DELIBERAZIONE DELLA GIUNTA REGIONALE 29 aprile 2025, n. 534

P1912 - Realizzazione della nuova diramazione a servizio degli abitati di Ostuni e Carovigno e nuovo serbatoio di Ostuni” – Progetto Definitivo Proponente: Acquedotto Pugliese S.p.A. AUTORIZZAZIONE PAESAGGISTICA ex art. 90 delle NTA del PPTR, in deroga ex art. 95.

**ALLEGATO A
AST/DEL/2025/00015**

PARERE TECNICO

Figura 7: Sezioni tipologiche ricostruzione dei muretti a secco lungo il tracciato della condotta DN700 (rif. elaborato “ED.5.2 RELAZIONE PAESAGGISTICA” cfr. All.to 2.2)

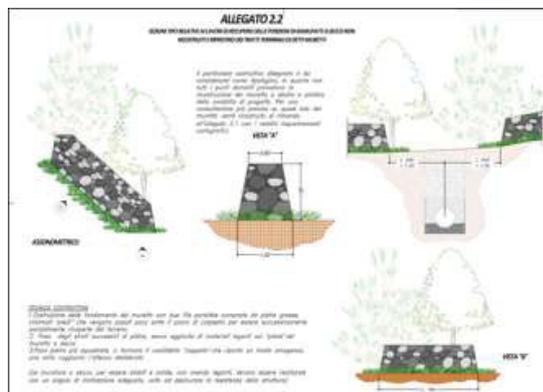
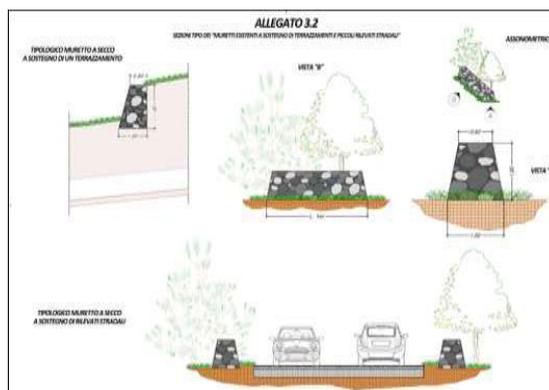
7 e Figura 8 (cfr. Allegato 2.2 e 3.2 dell’elaborato “ED.5.2 RELAZIONE PAESAGGISTICA”). Gli interventi, così come descritti all’interno di tali approfondimenti, sono in linea con le “Linee guida per la tutela, il restauro e gli interventi sulle strutture in pietra a secco della Puglia” n. 4.4.4. del PPTR Puglia e pertanto gli interventi sui muretti a secco sono correttamente inseriti all’interno del paesaggio agrario della “Murgia dei Trulli”.

- c) *le porzioni dei muretti a secco ricadenti nelle partedi occupazione temporanea dovranno essere ricostruiti, così come previsto in progetto con tecniche tradizionali e senza l’ausilio di malte cementizie tenendo a riferimento quanto indicato nelle prescrittive “Linee guida per la tutela, il restauro e gli interventi sulle strutture in pietra a secco della Puglia”(elaborato 4.4.4 del PPTR). Le pietre dei muretti a secco esistenti che devono essere smontati, durante lo smontaggio dovranno essere collocate in cantiere nelle aree prossime ai muri smontati, e successivamente ricollocati in opera per la ricostruzione delle murature a secco;*

Figura 13: Confronto tra i tracciati di progetto (alternativa 1 e alternativa 2) con il tracciato esistente

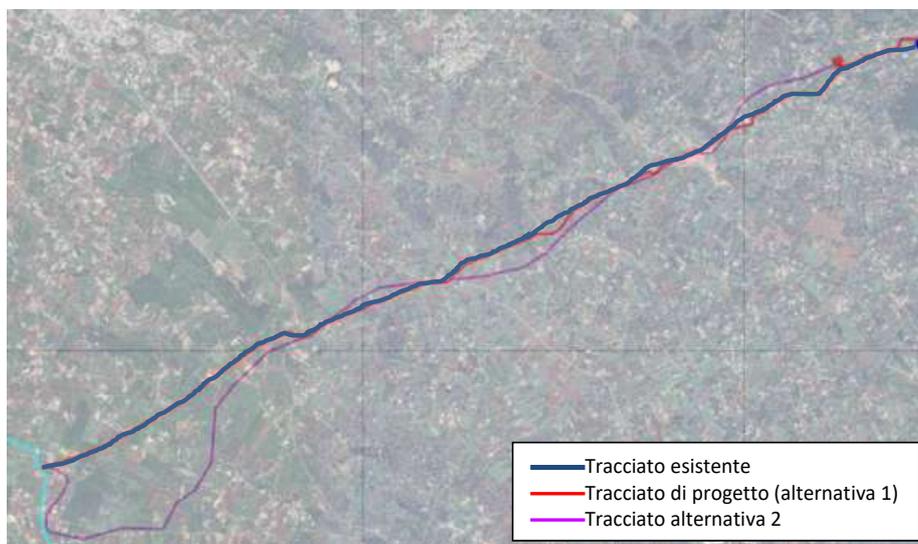
In merito alla verifica dell'inesistenza di alternative localizzative e/o progettuali dell'intervento di **realizzazione della nuova condotta DN700 in contrasto con il BP – Boschi e l'UCP – Aree di rispetto dei boschi**, con nota al prot. reg. n. 397724/2024 del 5.8.2024 il proponente riporta in Relazione Paesaggistica integrativa un confronto tra la soluzione progettuale proposta (denominata “alternativa 1”), prevista in prossimità della condotta esistente DN600, di e una seconda soluzione progettuale (denominata “alternativa 2”) che prevede un tracciato più lungo che si allontani dalle perimetrazioni dei BP – Boschi, come raffigurato in Figura 13 di seguito riportata.

A seguito di una stima parametrica per l'analisi delle due alternative progettuali il proponente dichiara che (cfr. elaborato “ED.5.2 RELAZIONE PAESAGGISTICA” pag 11):

Figura 12. Particolare dei prospetti del volume del nuovo serbatoio.

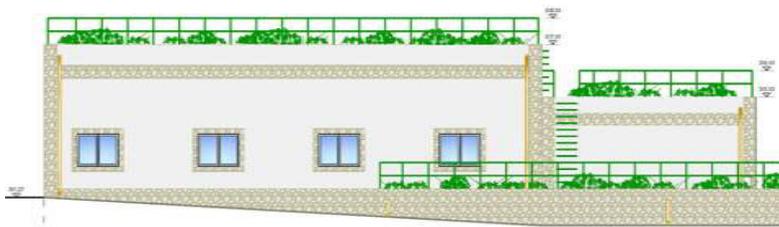
Per i volumi fuori terra è prevista l'intonacatura di colore bianco oltre a un rivestimento in pietra per mettere in risalto marcapiani, spigoli perimetrali, ornici delle aperture del prospetto architettonico. La finitura dei paramenti esterni delle vasche, per la porzione fuori terra, sarà realizzata mediante rivestimento in scorzette di pietra. La superficie del lastrico solare sarà sistemata mediante la posa in opera di un sistema tetto verde estensivo, con piantumazione di un prato resistente ed elementi arbustivi, entrambi di origine autoctona. Completano la sistemazione esterna i parapetti in acciaio zincato, che saranno tinteggiati di colore verde. Completano la sistemazione esterna i parapetti in acciaio zincato, che saranno tinteggiati di colore verde, al fine di minimizzare l'impatto visivo, come raffigurato in Figura 12.

- e) *le modanature dei prospetti del volume relativo alla camera di manovra, non devono essere rivestite in scorzette di pietra ma con masselli di pietra, apparecchiati secondo la tessitura di posa tipica degli edifici rurali della zona;*

- g) *le ringhiere a protezione dei solai del serbatoio e del volume relativo alla camera di manovra non dovranno essere realizzate in acciaio zincato ma con semplice muratura in continuità con le pareti e alte non più di 0,40 m;*
